Objet : Aménagement du parking Croce Maïo

Réf : F09416P035

En réponse à votre courrier du 13 octobre 2016, vous trouverez en pièces jointes les éléments de réponse complétant la demande d'étude d'impact pour la réalisation du parking Croce Maïo.

Aménagement du parking Croce Maïo

Plan 1

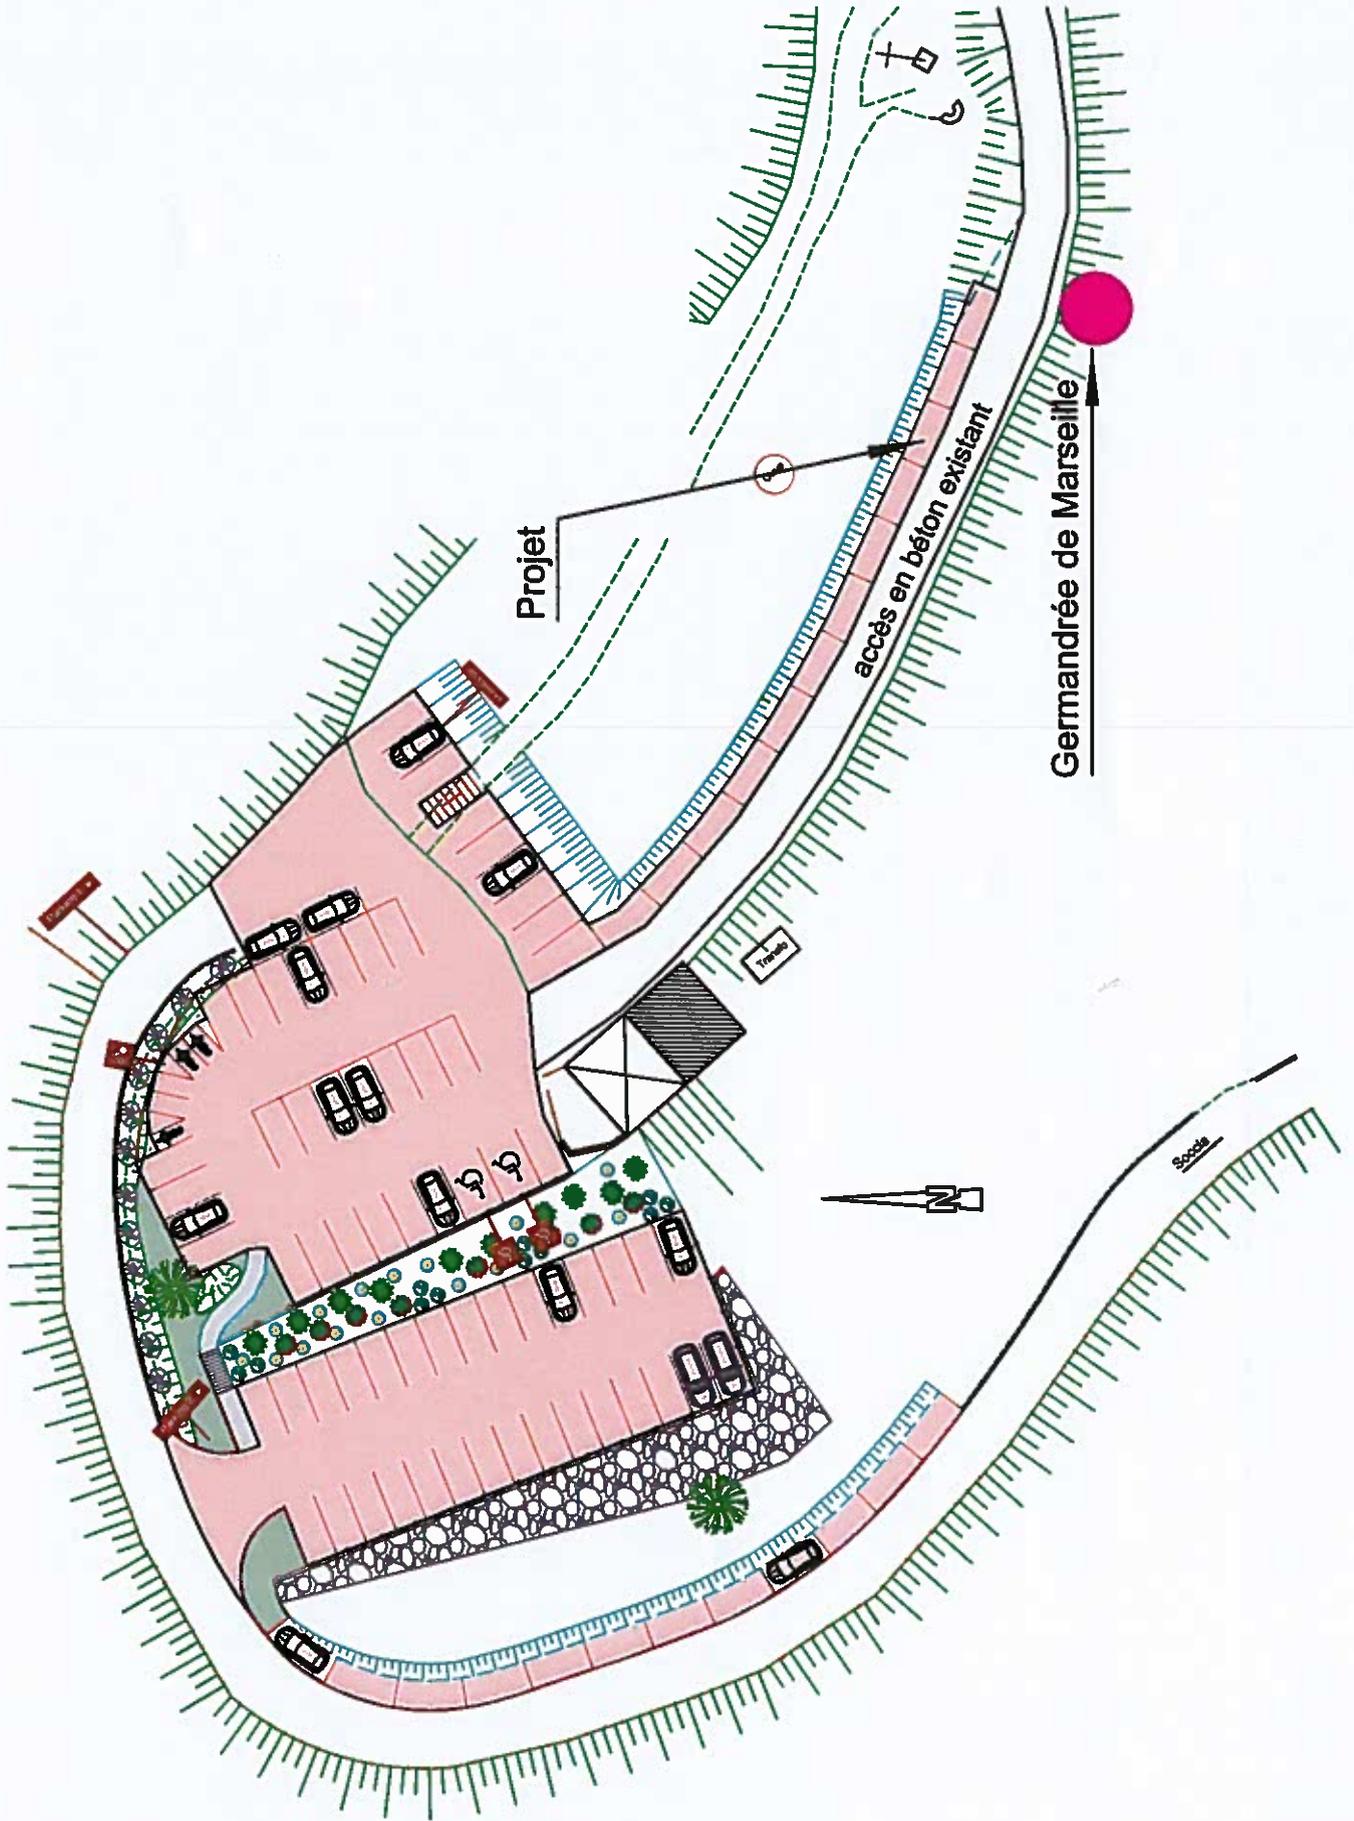
1 – Mesures pour éviter, réduire ou compenser une espèce protégée située à proximité du projet - (Germandrée de Marseille)

Le projet ne se situe pas au niveau de l'emplacement de cette espèce protégée. Ce lieu restera pendant les travaux et de façon définitive vierge de toute intervention pouvant impacter l'environnement de cette plante. (Voir plan 1 et photos 1)

Plan 2

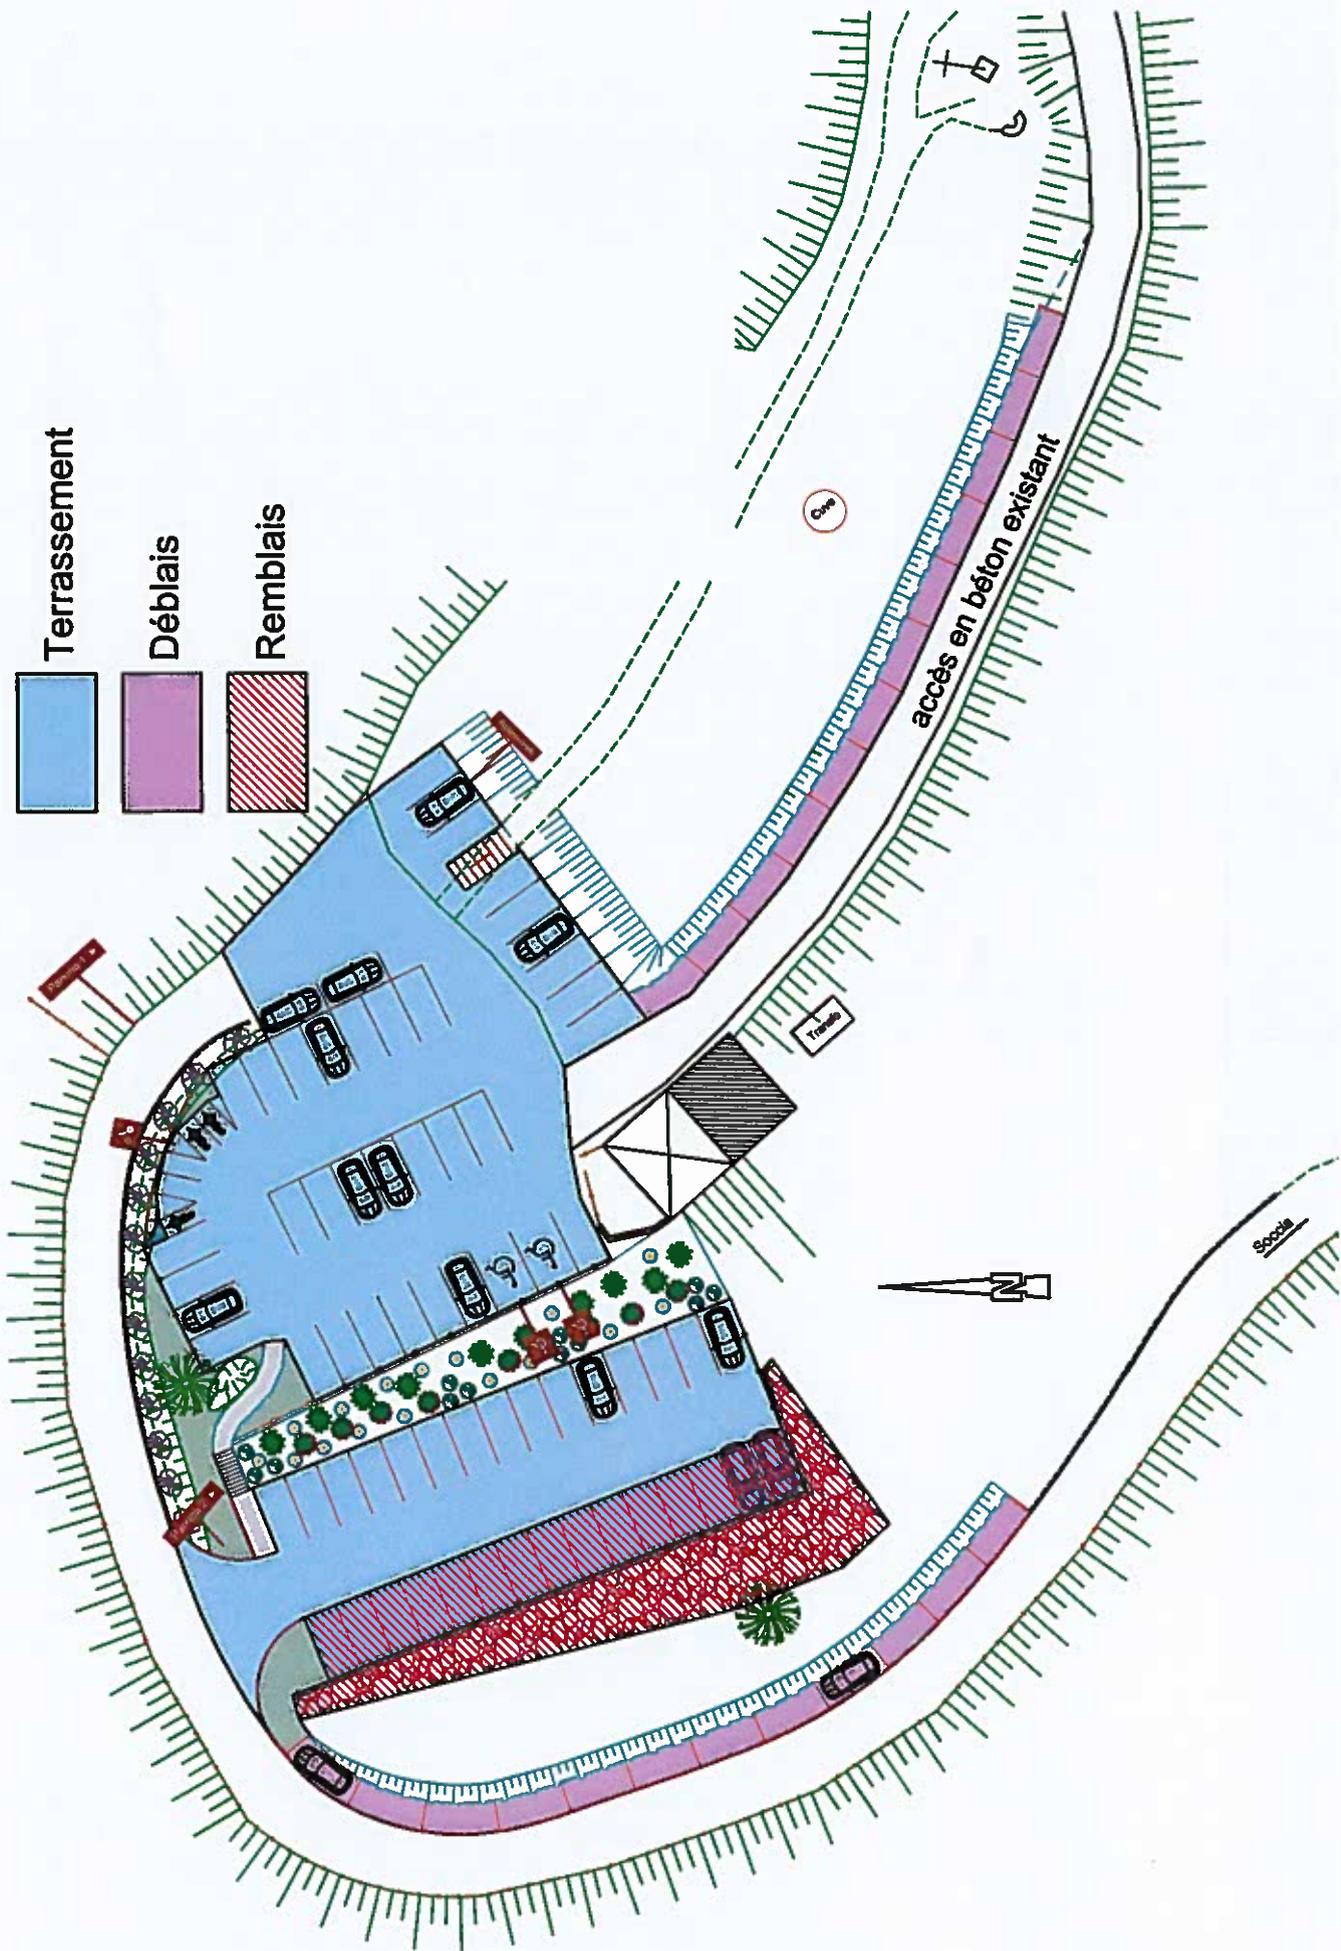
2 – Volume des déblais et des remblais ainsi que l'ampleur des terrassements

Les déblais seront réalisés sur les talus existants au niveau des parkings 3 et 4 afin d'élargir la largeur du stationnement longitudinal. Ce qui évitera le stationnement des véhicules en partie sur la chaussée comme on peut le constater actuellement, et laissera la route d'accès dégagée pour la circulation des véhicules de secours et professionnels.

Les déblais seront également réalisés pour la mise en œuvre de l'enrochement prévu pour le soutènement du parking 2. (Volume des déblais : 1400 m3)

Les remblais seront réalisés à l'arrière de l'enrochement jusqu'au niveau du parking 2 afin de réaliser une plateforme pouvant accueillir les véhicules de façon ordonnée. (Volume des remblais : 250 m3)

Les terrassements sont réalisés uniquement sur les zones de parking à réaliser. Aucun terrassement n'est à mettre en œuvre pour un accès d'engin ou provisoire dans le cadre du chantier. (Voir plan 2 et photos 2)

Plan 3

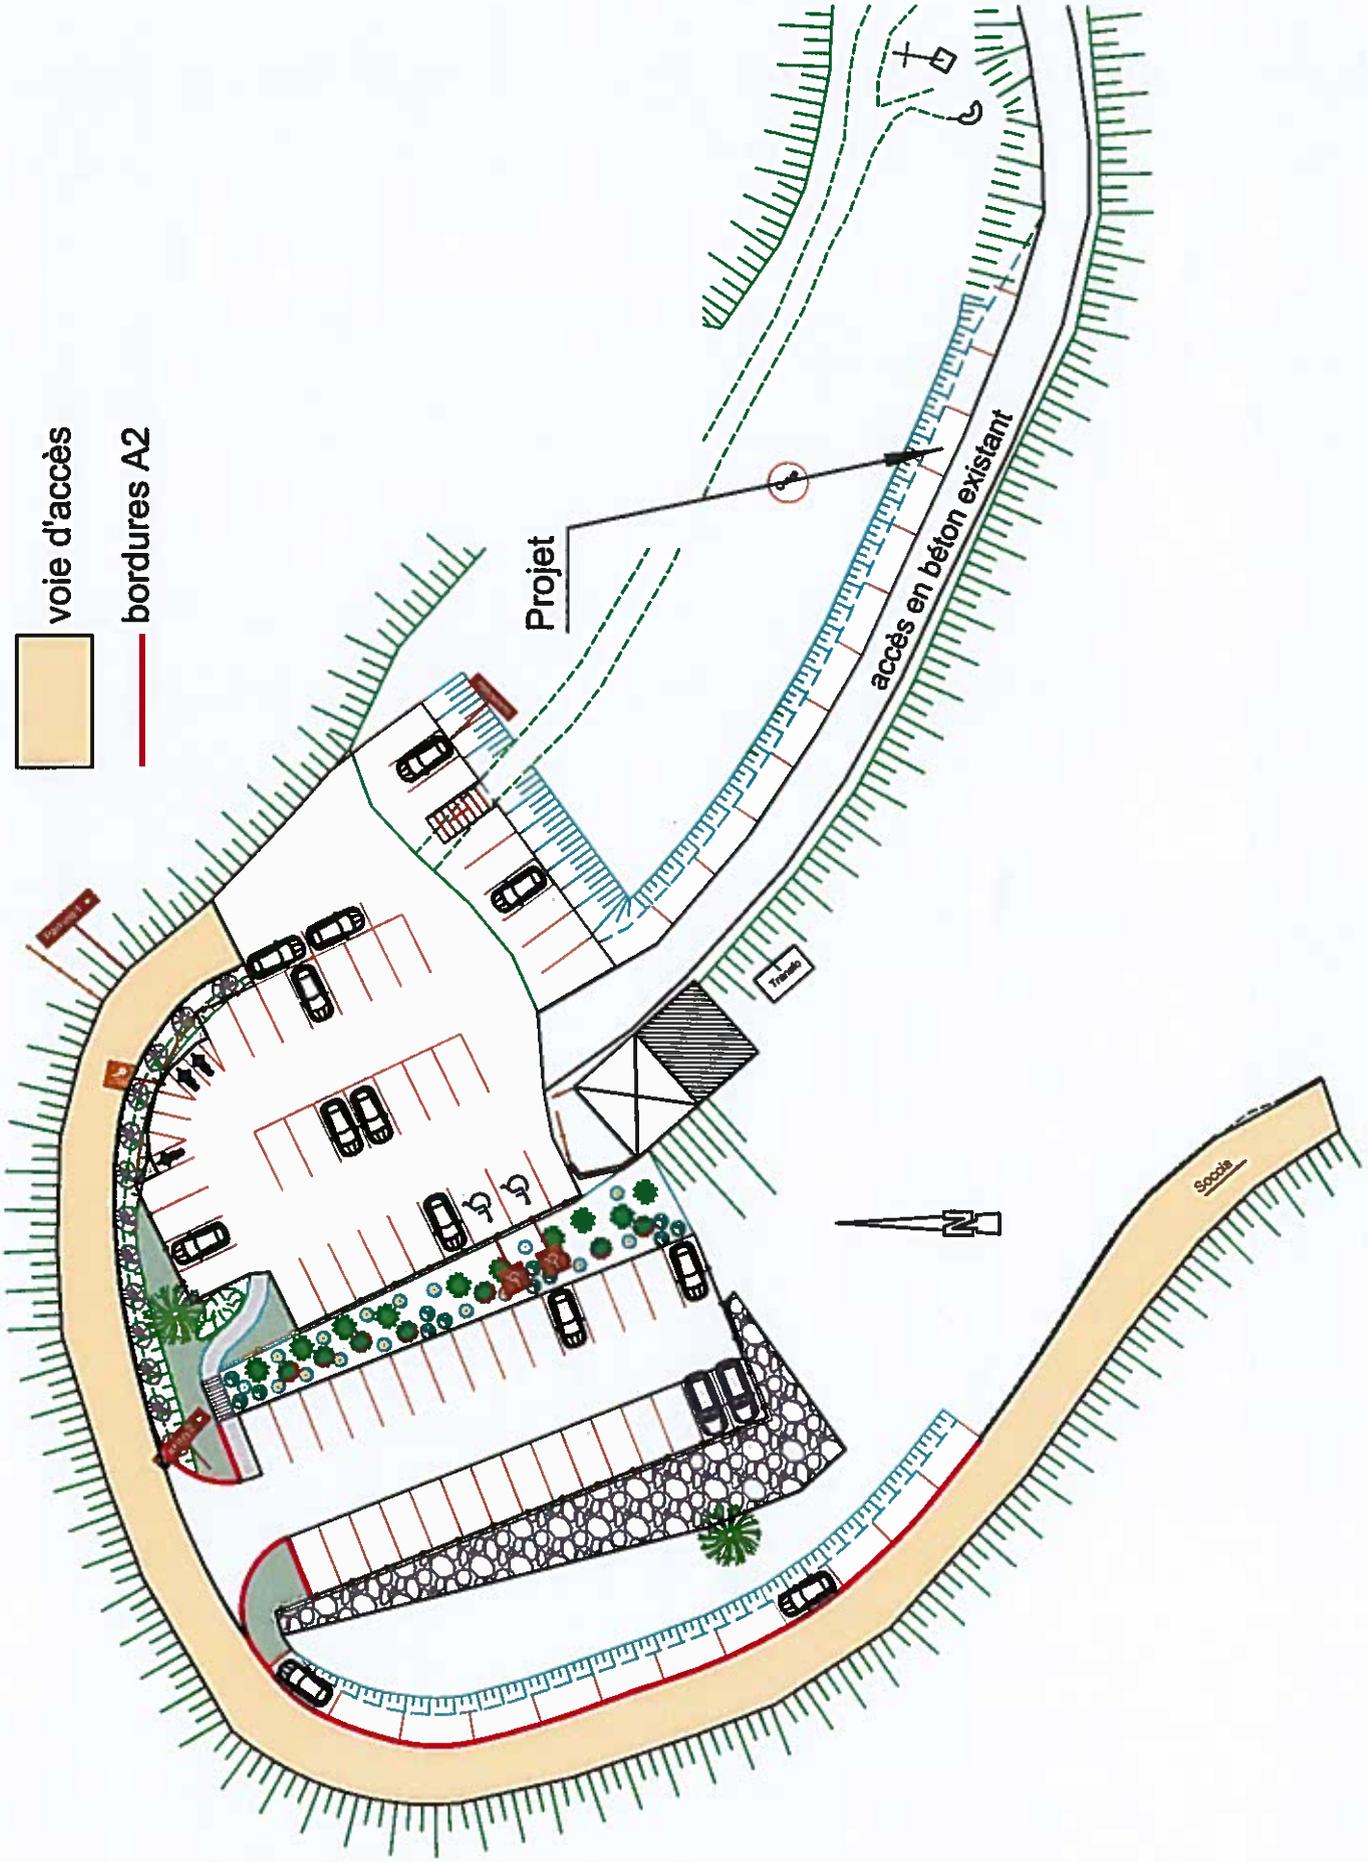
3 – Modification éventuelle de la route d'accès

La route d'accès ne sera aucunement modifiée. Seule les bordures actuelles seront remplacées par des bordures A2 franchissables afin que les véhicules puissent stationner aux emplacements nouvellement créés, et maintenir l'écoulement des eaux pluviales dans le caniveau béton existant qui ne sera pas modifié. (Voir plan 3 et photos 3)

Plan 4

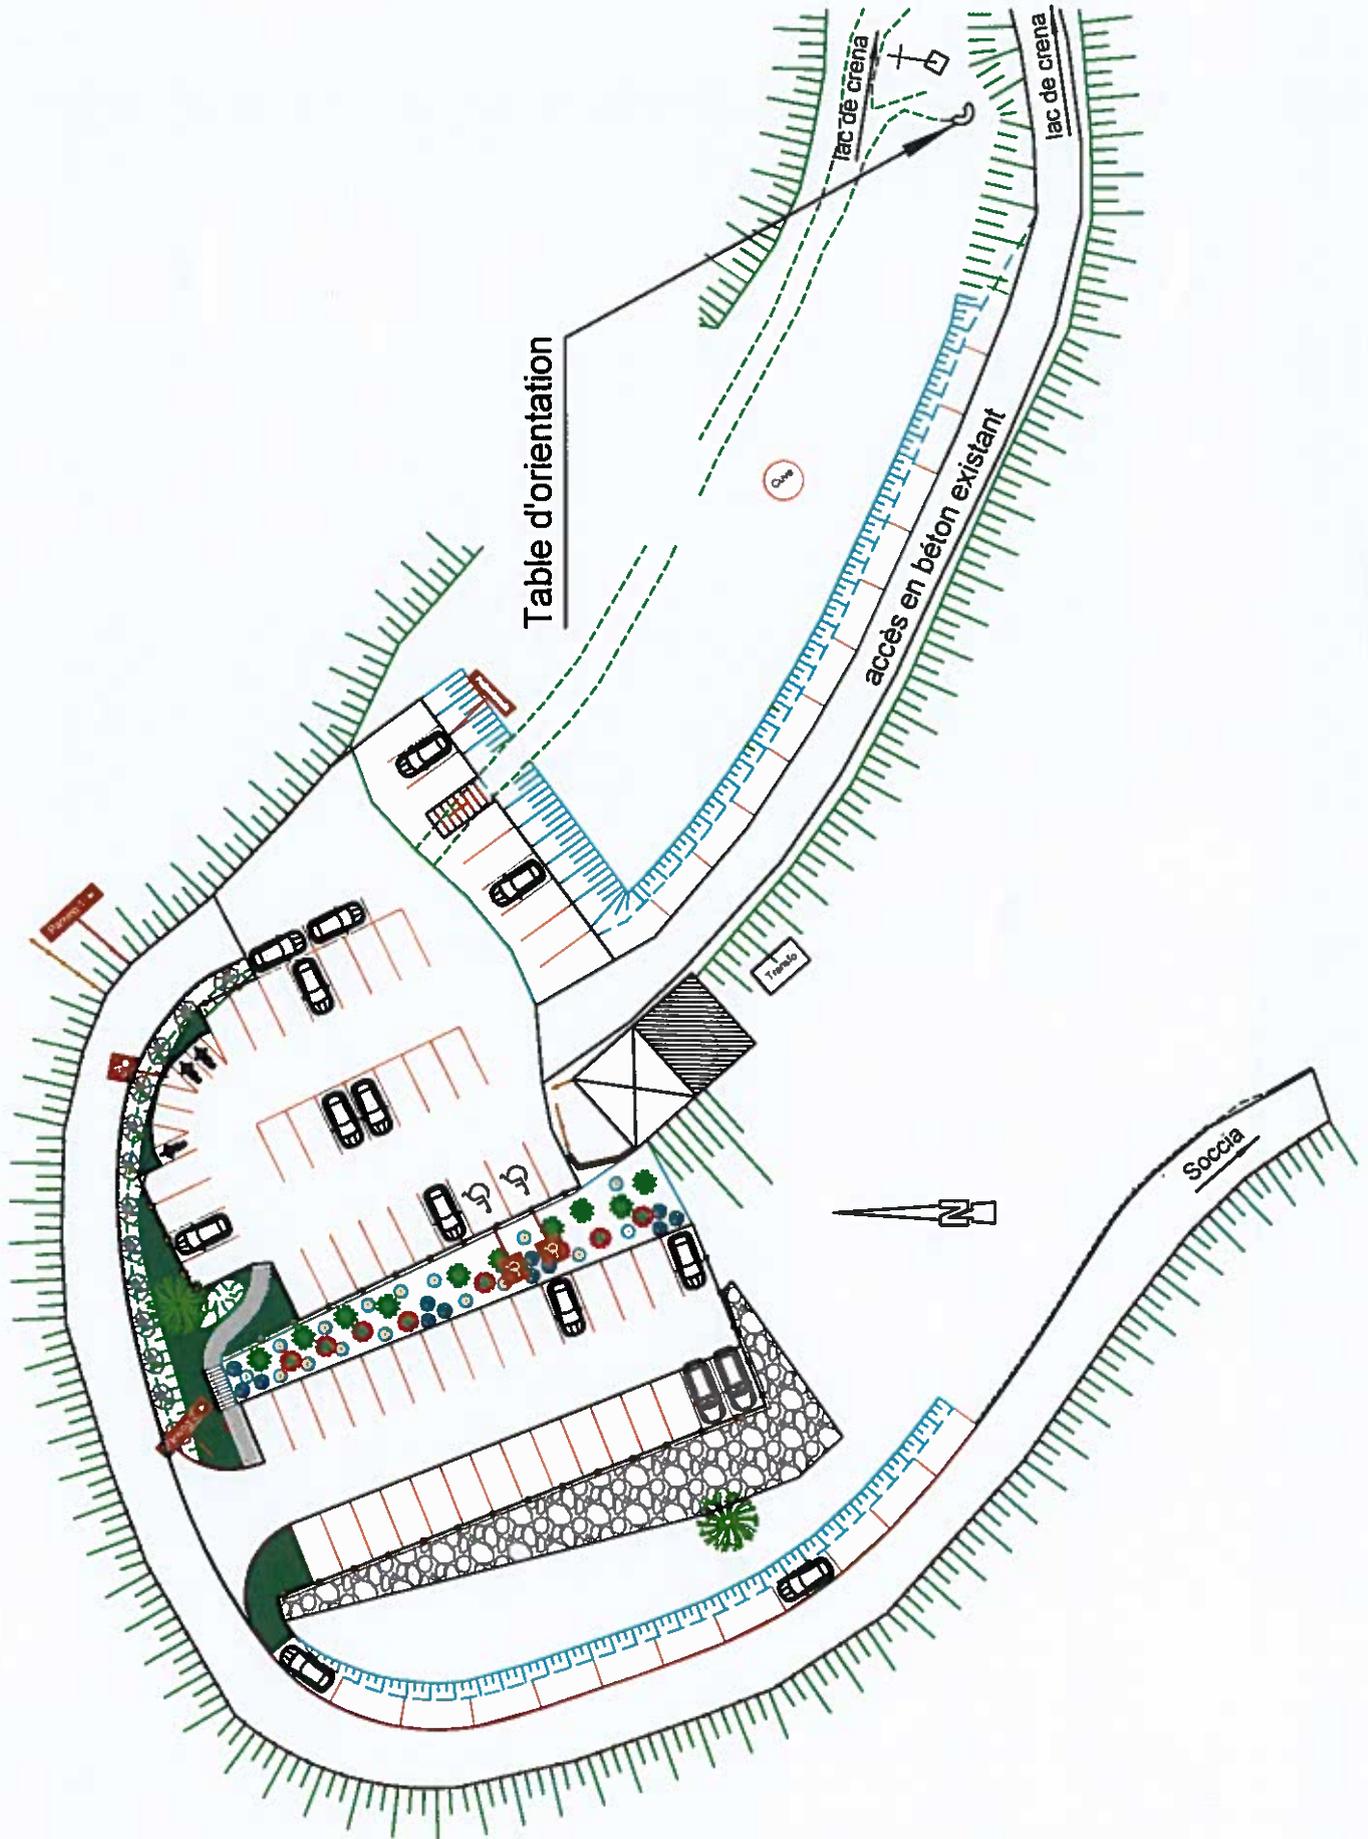
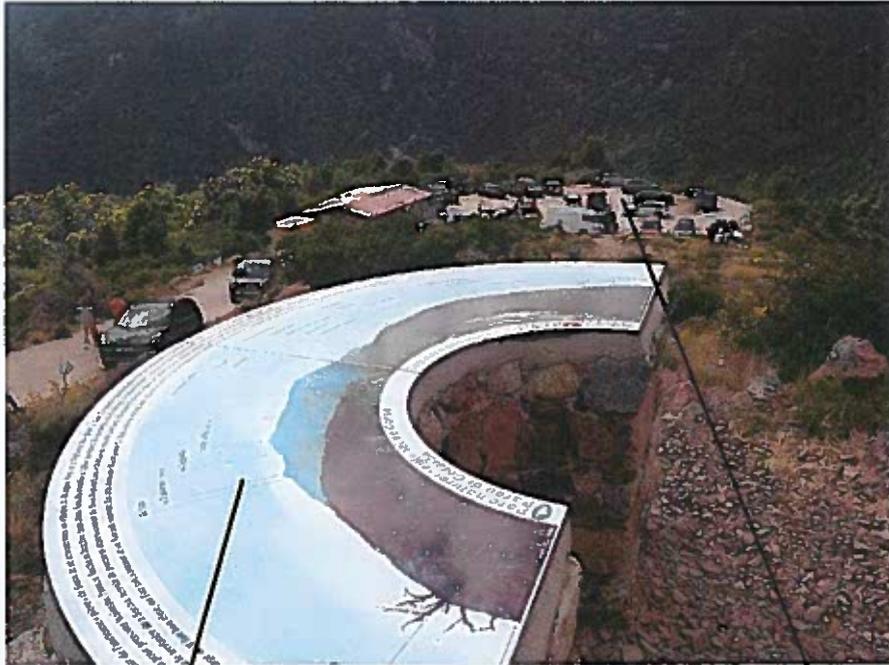
4 – Réalisation d'une table d'orientation ou de panneau de sensibilisation

Une table d'orientation existe actuellement, près de la croix, sur le sentier qui mène au lac de crena.

Le projet consiste à améliorer la zone de stationnement existante, il n'est pas prévu de panneau d'information sur le site. (Voir plan 4 et photo 4)
